## 臺北市建築管理工程處 函

主旨：檢送本處114年3月19日營建法規研究小組第418次會議紀錄1份，各與會單位如有其他補充意見，請於文到7日內具文提供，請查照。

# 臺北市建築管理工程處營建法規研究小組第 418 次會議紀錄

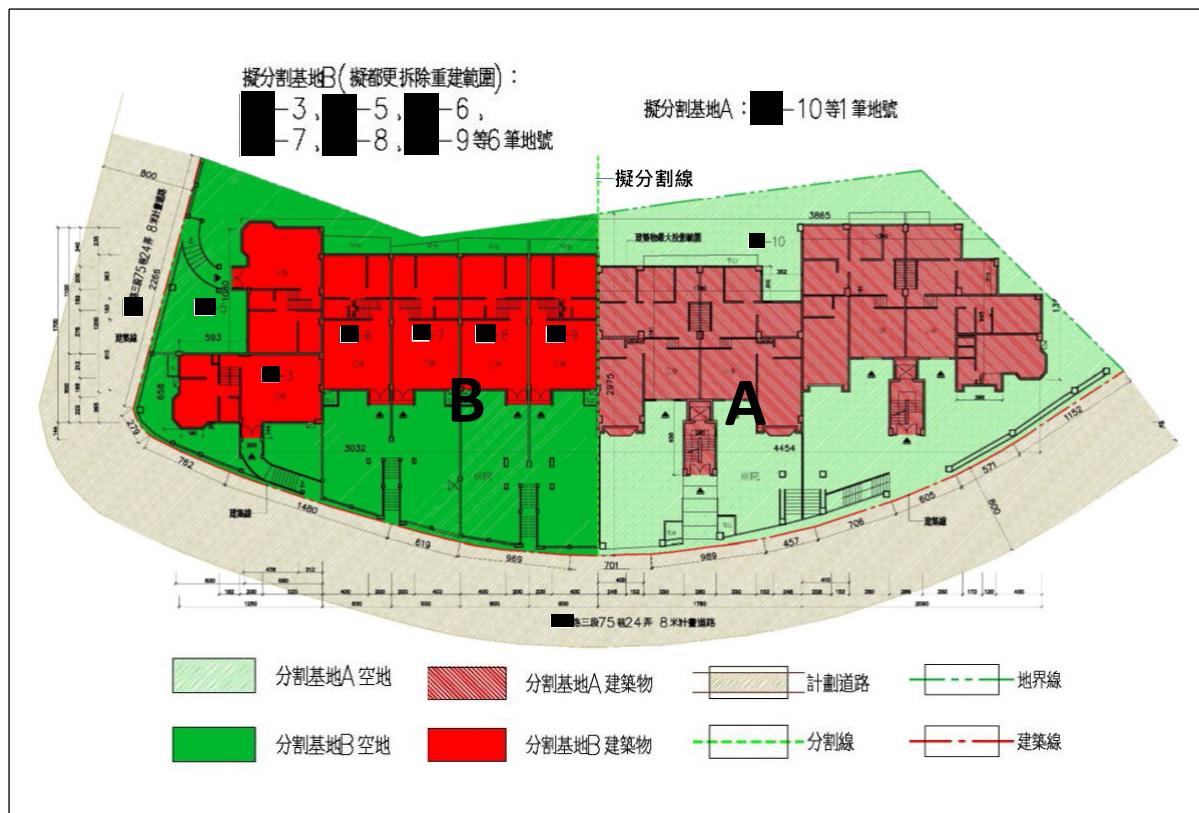
**【提案一】○○旅館為本市○○區○○○路○○○巷○號 1 至 5 樓建築物申請變更使用執照，擬取消 1 樓室內 4 輛汽車停車位，申請繳納停車空間代金之適法性，提請討論。**

二、提案單位表示，案址建築物領有 72 使字第 0000 號使用執照，於臺北市實施容積管制前已興建完成，整幢(棟)為單一所有權人，其地面 1 層原核准用途雖為停車空間(圖示 4 輛汽車停車位)，但現況礙難停車使用(因出入動線必須穿越騎樓及人行道，不僅影響行人路權，且道路之路緣有高差 18 公分難以進出)。惠請同意該停車空間變更用途，並依「臺北市建築物附設停車空間繳納代金及管理使用自治條例」第 4 條規定繳納停車空間代金。

- 一、請提案單位就本案擬適用「臺北市建築物附設停車空間繳納代金及管理使用自治條例」第 4 條規定申請繳納代金之原因及理由，強化法理論述，並就申請變更後之用途(含原停車空間範圍)，按「臺北市土地使用分區管制自治條例」第 86-1 條規定，詳實核算變更後應繳納之汽、機車停車位數量，並估算代金金額後再行提會討論。
- 二、另本案擬申請變更為 B4 類組(旅館、飯店)使用，仍須檢討設置無障礙停車位，倘設置確有困難，仍應提具替代改善計畫送請本市公共建築物行動不便者使用設施改善諮詢審查小組決議通過，始得申請變更使用。

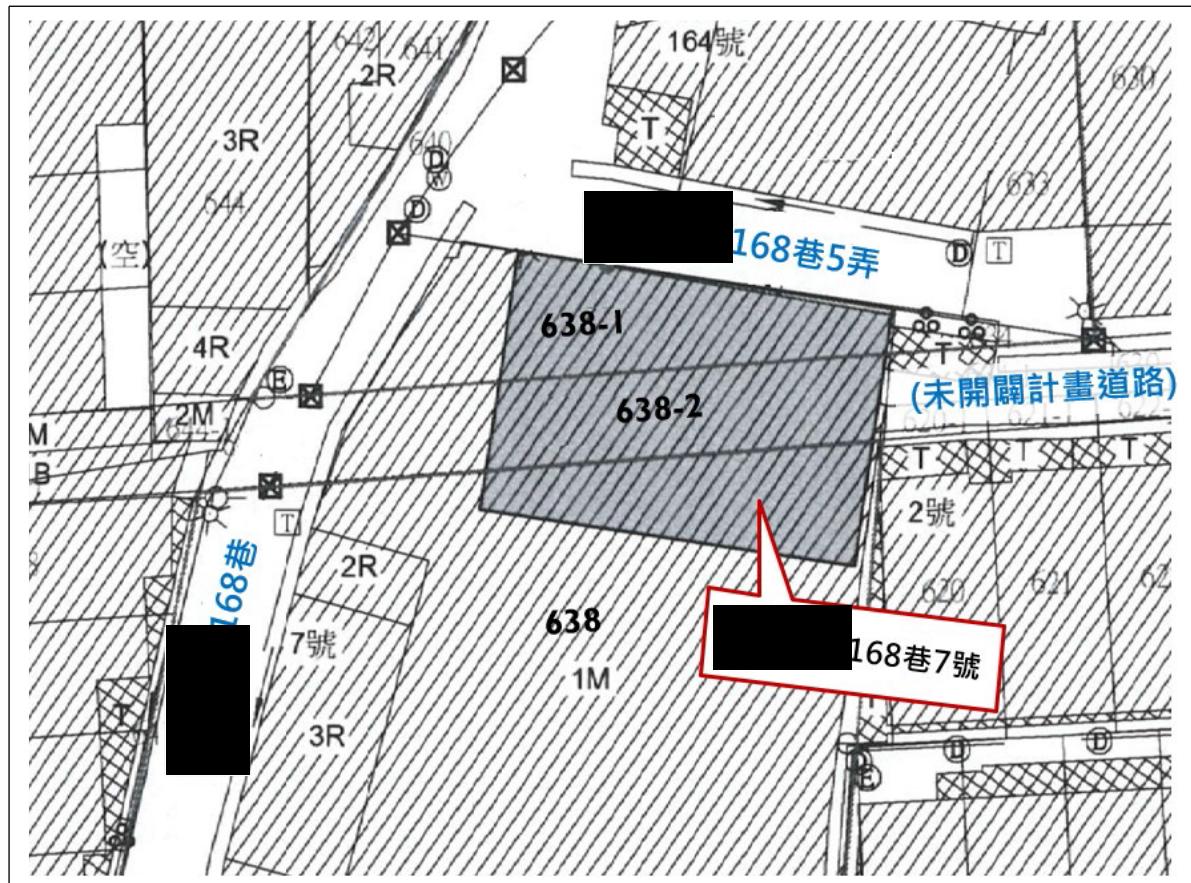
- 一、本案建物 000 建號與 000、000 建號原屬一宗基地，參照民國 34 年航測圖判斷，基地三面臨路。嗣於民國 45 年發布臺北市都市計畫圖(道路系統)，基地部分範圍被劃入計畫道路範圍，並於民國 76 年將原本地號分割為 000、000-1、000-2(未開闢之計畫道)等 3 筆地號，致本案建築物坐落於 000-2(未開闢之計畫道路)地號上。
- 二、提案單位表示，根據相關圖資(如民國 43 年建物測量成果圖、34 年航測影像等)證明，本案建築物於民國 43 年以前已經完成興建。

儘管現今 000-2 地號為未開闢的計畫道路，然而，本案的建物早在臺北市都市計畫圖（道路系統）發布之前（民國45 年5 月4 日）便已建成。顯示該建物在計畫道路被劃定之前即已存在，且在當時完全符合規範。鑑於本案建物興建完成時間遠早於都市計畫及相關法規的發布，縱然後來被劃入計畫道路範圍，應不致改變該建物的合法性。綜上，本案建物應當被視為合法建築物，爰提請討論確定。

**決議：**凡建築法施行前已建築完成而未領有建築執照之建築物，所有權人得依「臺北市建築管理自治條例」第 32 條規定申請核發使用執照(含簡化認定)，與合法建築物本體是否坐落於現行計畫道路範圍(含未開闢道路)無涉，以維建築物所有權人之權益。

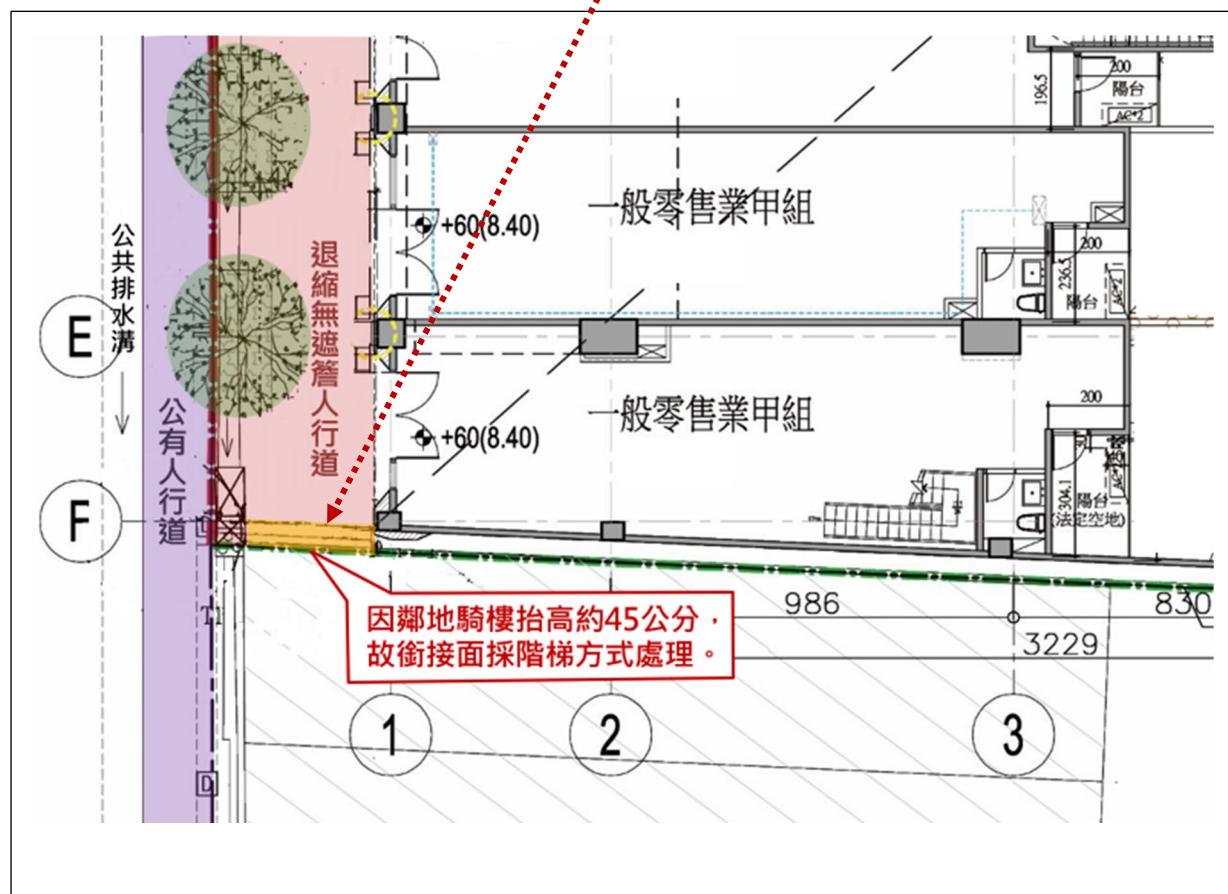
(一)本案基地位處臺北市○○區○○○路六段及000巷之路口，鄰近礟溪且現況及鄰地為60(工使)0000號之建物；然因礟溪整治前曾有氾濫之情形，故當時建物之設計，皆為抬高45cm 地基之騎樓規劃。又因○○○路六段鄰路側設有公有人行步道，與建物騎樓有45cm 之高差，現況使用皆以階梯連接。

(二)本案建築基地之現有房屋屋齡超過50年，今辦理都市更新。本案於鄰道路側皆規劃退縮4公尺之無遮簷人行道並種植行道樹。無遮簷人行道可與現況公有人行道齊平處理，但與鄰地現況抬高45cm 之騎樓則有高差，礙難同時滿足「臺北市建築管理自治條例」第7條第1項第4款(與公有人行道齊平)及第5款(與鄰地騎樓順平)之規定。惠請同意本案與鄰地騎樓之45cm 高差先以階梯銜接，待日後鄰地重建後，再拆除階梯順平處理。

**決議：**本案周遭建築基地因早期磺溪淹水問題致建築物皆抬高設計以避免水患致建築物改建時難以同時符合「臺北市建築管理自治條例」第7條第1項第4款(與公有人行道齊平)及第5款(與鄰地騎樓順平)之規定，為鼓勵本市老舊建物辦理更新，爰同意提案單位所擬設計方案，與鄰地騎樓交接處45公分高差，採階梯方式處理。惟設計細節請參照「臺北市騎樓整平工程規劃案設計參考操作手冊」內容辦理，以維行人安全並兼顧身心障礙者通行權益。

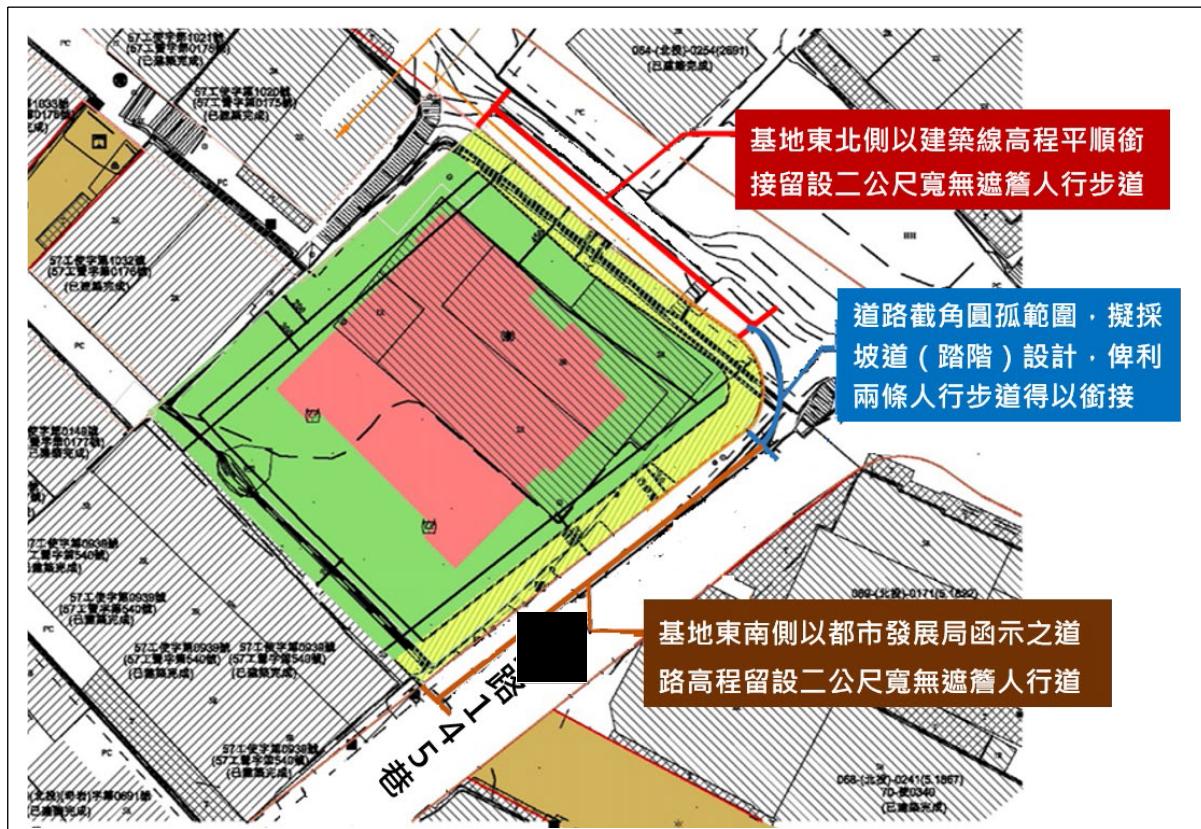
(一)本案建築基地鄰近山坡地，基地東北側臨未開闢計畫道路部分屬山限區，東南側(○○路145巷)為部分已開闢計畫道路，屬供周邊社區進出通行使用之坡道，可通達本基地。本案原有建築物地面高程與可通達道路(○○路145巷)最高處約有3公尺高差，最平緩處則無高差。

(二)基地東北側未開闢計畫道路為山坡地地形，目前設有擋土牆作為

作為擋土設施，擋土牆位於本案基地範圍內，擋土牆頂部距本案基地地面高差約 3.28 公尺，該計畫道路完全無法通行。又擋土牆經台北市土木技師公會鑑定，現況尚屬安全、並且具有穩定邊坡、保全民宅之功用，建議不宜拆除。

(三)本案前經臺北市議會召開協調會，經都發局表示：基地東北側所臨接之 6 公尺都市計畫道路無設計道路規劃標高，有關本案人行步道留設之方式，建議依現況順銜接方式留設。另工務局新工處表示：本案道路北側涉及山限區，目前並無開闢道路之計畫。

(四) 惠請同意本案基地於面臨東北側計畫道路部分，得按建築線現況之高程留設 2 公尺無遮簷人行步道；面臨東南側(公館路 145 巷)留設 2 公尺之無遮簷人行步道，至於道路截角圓弧範圍，採用不限斜率之坡道(踏階)設計，俾利兩條人行步道得以銜接。

- 一、按「都市危險及老舊建築物建築容積獎勵辦法」第 5 條之立法意旨，係因考量舊市區多為巷道狹窄，人行空間不足，是為鼓勵建築基地退縮建築設置人行步道供公共通行，爰規定退縮建築設置無遮簷人行步道為獎勵項目，並依其退縮淨寬度所貢獻之公益性，規定不同容積獎勵額度。本案基地面臨未開闢計畫道路(新工處亦無開闢計畫)，且受限於坡地地形，設置人行步道位置礙難與道路銜接之處順平無高差，可視為因都市計畫規定致不能(而非不願)優先適用第 5 條，得依程序簽報直接適用第 7 條至第 10 條之獎勵。
- 二、若申設單位仍有申請第 5 條退縮建築獎勵之需求，請檢齊本案留設 2 公尺人行步道之詳細設計方案，並說明對都市環境公益性，提下次會議審議。
